ALCALDÍA MAYOR DE BOGOTÁ D.C.	CONCEPTO TÉCNICO DE REVISIÓN DE ESTUDIO PARTICULAR DE AMENAZA Y RIESGO POR FENÓMENOS DE REMOCIÓN EN MASA EN FASE II	Código:	GPR-FT-07
		Versión:	04
		Fecha de Revisión:	21/06/2011

1.1 CONCEPTO TÉCNICO No. CT:	7974
1.2 SUBDIRECCIÓN:	Análisis de Riesgos y Efectos del Cambio Climático
1.3 GRUPO FUNCIONAL:	Conceptos y Certificaciones de Riesgo
1.4 REFERENCIA CRUZADA RADICADO IDIGER:	2015ER5279
1.5 RESPUESTA OFICIAL No.	RO-78904

El presente Concepto Técnico corresponde a la PRIMERA revisión realizada por el Instituto Distrital de Gestión de Riesgos y Cambio Climático – IDIGER al Estudio de Amenaza y Riesgo por Fenómenos de Remoción en Masa FASE II, titulado "EVALUACIÓN DETALLADA DE AMENAZA, VULNERABILIDAD Y

RIESGO POR PROCESOS DE REMOCIÓN EN MASA (FASE II) EN LOS PREDIOS UBICADOS EN LA CR 37 No 68C-61 SUR, DG 68A SUR No 35-92 (Int I) Y DG 68A SUR No 35-92 (Int II), BARRIO VILLA CANDELARIA DE LA LOCALIDAD DE CIUDAD BOLIVAR, BOGOTÁ D.C.", de Febrero de 2015, elaborado por la firma TALLER DE DISEÑO ARQUITECTÓNICO S.A.S., en cumplimiento de lo estipulado en el Artículo 141 del Decreto 190 de 2004 y en el marco de lo establecido en la Resolución 227 de Julio

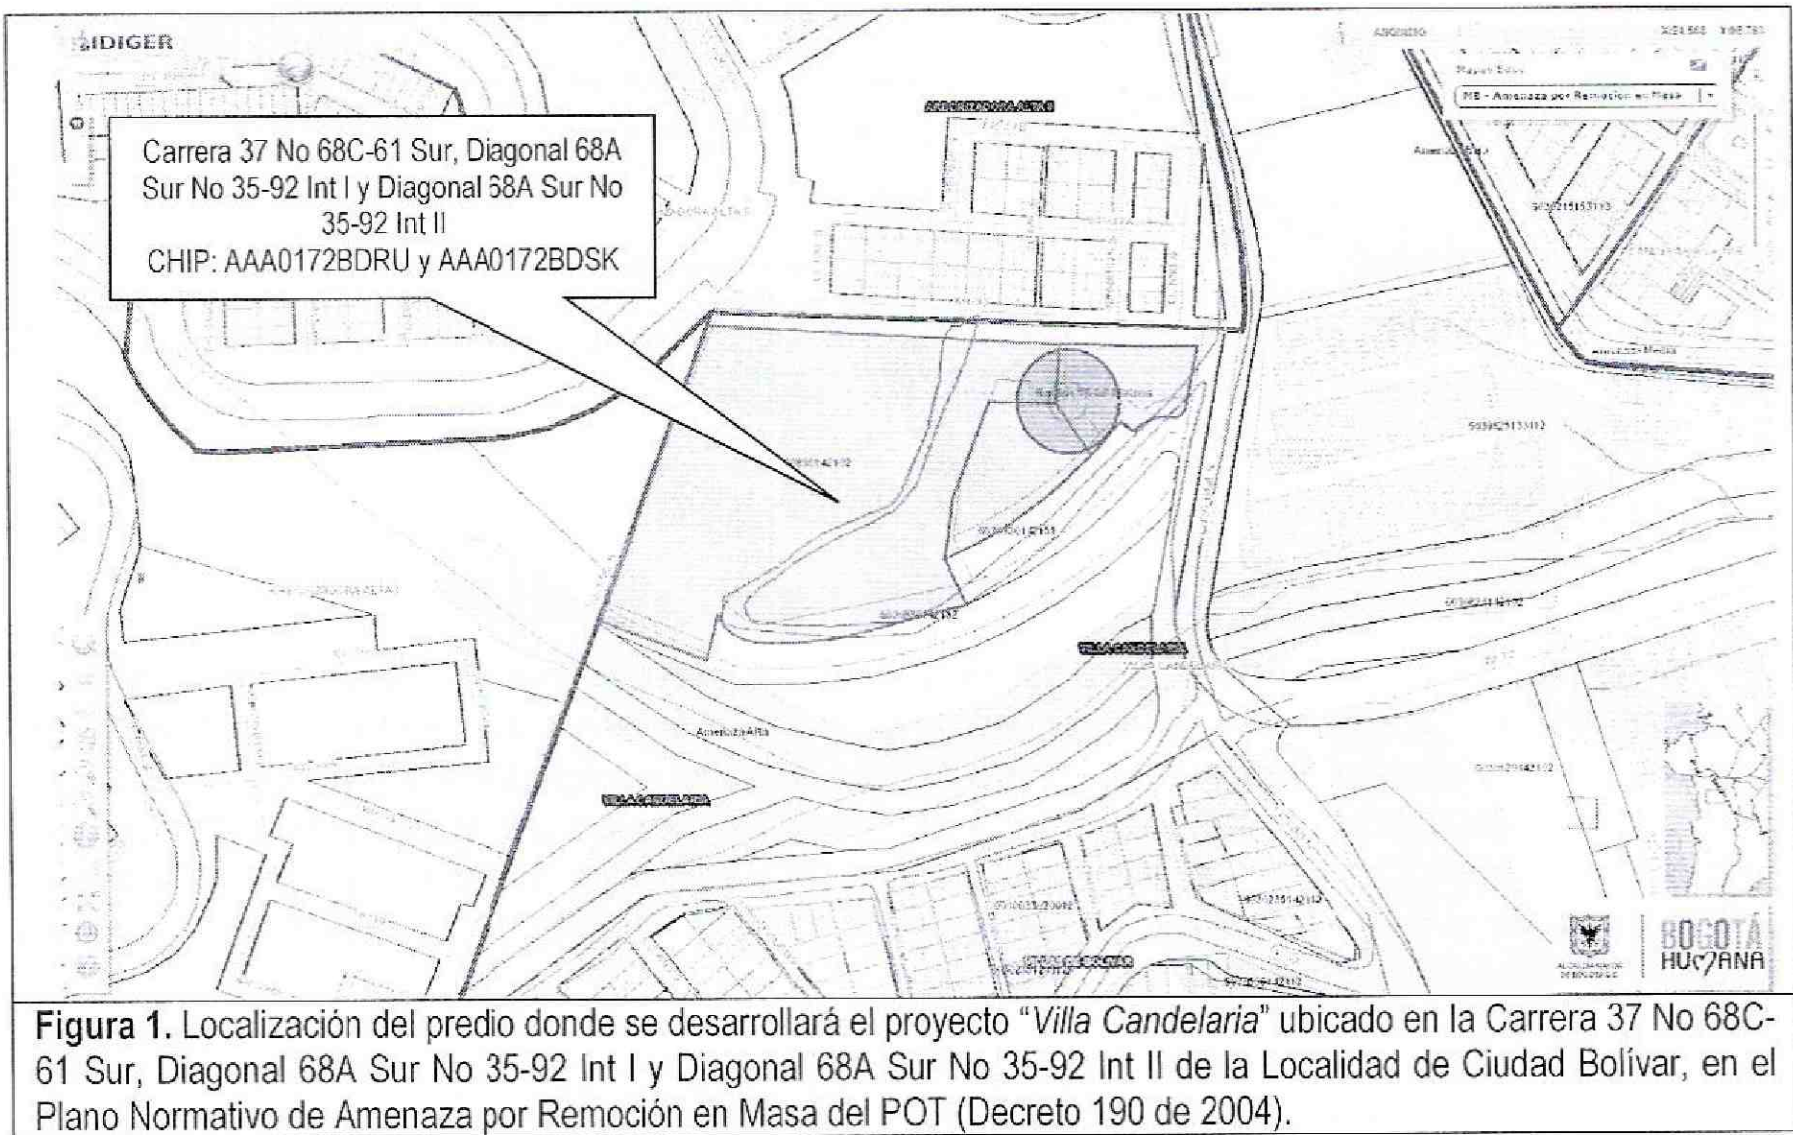
En la Figura 1 se presenta la localización general de los predios ubicados en la Carrera 37 No 68C-61 Sur, Diagonal 68A Sur No 35-92 Int I y Diagonal 68A Sur No 35-92 Int II, en el plano normativo de Amenaza por Remoción en Masa del Plan de Ordenamiento Territorial - POT. El sector se encuentra en zona de AMENAZA MEDIA Y ALTA por procesos de remoción en masa (Figura 1).
